АКТ ОБСЛЕДОВАНИЯ
объекта социальной инфраструктуры
К ПАСПОРТУ ДОСТУПНОСТИ ОСИ
№ 34

- 1.1. Наименование (вид) объекта – **Образовательное учреждение**
1.2. Адрес объекта: **Республика Марий Эл, Волжский район, 425036 РМЭ Волжский р-н, д. Отымбалы, ул. Учительская, д. 76**

МОУ «Большепаратская средняя общеобразовательная школа»

Фото № 16

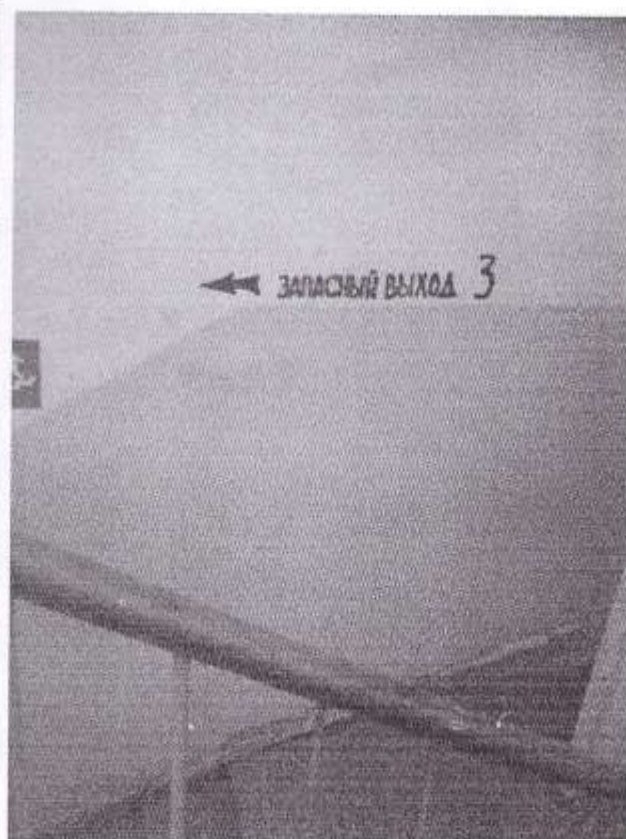
3.3	Пандус (внутри здания)	нет						
3.4	Лифт пассажирский (или подъемник)	нет						
3.5	Дверь	есть		16	1. Высота элемента порога не должна превышать 0,014 м (факт – 0,30 м).	К, О, С	Привести в соответствие с СП 59.13330.2012 Раздел 5.2	капитальный, ремонт

Фото № 17

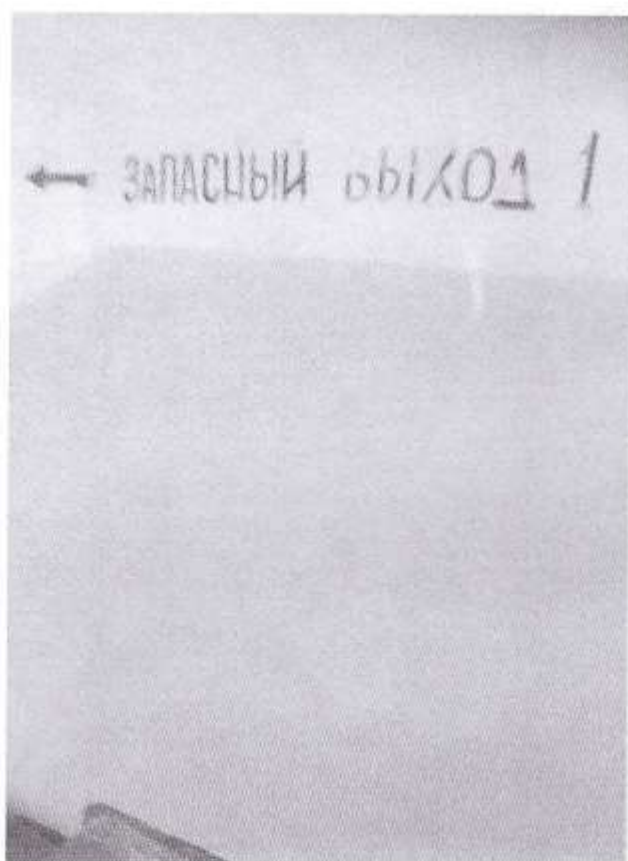
3.6	Пути эвакуации (в т.ч. зоны безопасности)	есть	1эт.: 4,5, 23,24	17-21	1. Ширина марша лестницы должна быть не менее 1,35 м (факт: 1,2 м) 2. На лестнице отсутствуют поручни. 3. Под маршем открытой лестницы отсутствуют ограждения. 4. Кромки ступеней или поручни лестниц на путях эвакуации должны быть окрашены краской, светящейся в темноте, или на них наклеены световые ленты. 5. Высота элемента порога двери не должна превышать 0,014 м.	все	Привести в соответствие с СП 59.13330.2012 Раздел 5.2	капитальный, ремонт
	ОБЩИЕ требования к зоне				1. Отсутствует предупредительная информация (визуальная, тактильная) перед дверными проемами, перед поворотом. 2. Маршрут движения не обозначен знаками.	К, О, С, Г	Привести в соответствие с СП 59.13330.2012 Раздел 5.2.	текущий ремонт
